福島第一原子力発電所における 施設・設備の耐震クラス分類の考え方に関する意見

2022年10月26日

東京電力ホールディングス株式会社

本資料は、第102回 特定原子力施設監視・評価検討会の資料2-1「スラリー安定化処理設備に関する審査上の論点」（原子力規制庁）において示された4つの論点のうち、「論点3．耐震クラス分類」について当社の意見を示すもの。

ケース3：インベントリが小さく、安全機能を失った場合の放射線影響が小さいケース 低レベル汚染の廃棄物を収納するコンテナ等を保管する建屋の耐震クラス分類の例

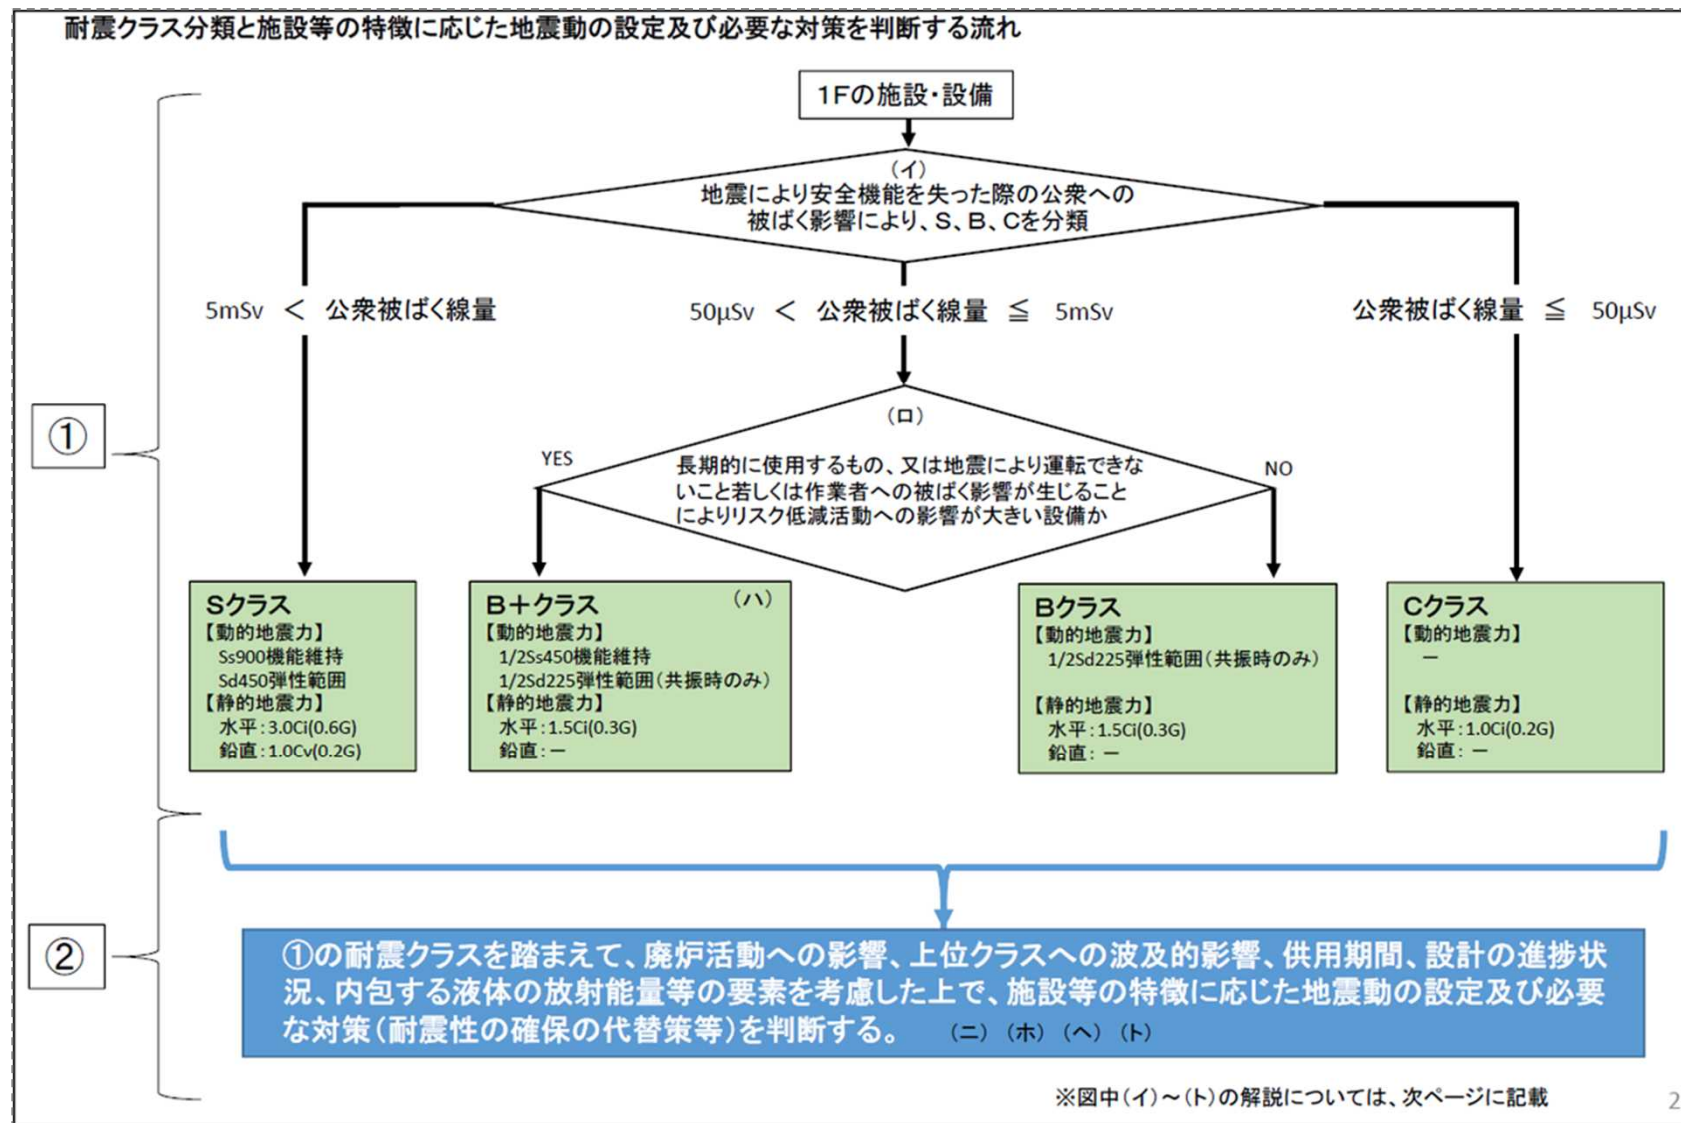
フロー①	当社意見	規制庁殿フロー
公衆への放射線影響評価 で考慮する条件※	- 取り扱う放射性物質のインベントリ - 施設等の設置場所（敷地境界からの距離など） + a. Ss900に対する遮へい・閉じ込め機能の維持の程度 ⇒ <u>考慮しない</u>	- 取り扱う放射性物質のインベントリ - 施設等の設置場所（敷地境界からの距離など） + a. 緩和対策等様々な条件は設定しない
評価結果	遮へい・閉じ込め機能による影響緩和を考慮しない公衆への放射線影響が50μSv以下 ⇒ 容器（遮へい・閉じ込め機能）は <u>【Cクラス】</u> ⇒ 建屋（遮へい・閉じ込め機能）は <u>【Cクラス】</u>	遮へい・閉じ込め機能による影響緩和を考慮しない公衆への放射線影響が50μSv以下 ⇒ 容器（遮へい・閉じ込め機能）は <u>【Cクラス】</u> ⇒ 建屋（遮へい・閉じ込め機能）は <u>【Cクラス】</u>

耐震クラス分類の結果は同じ
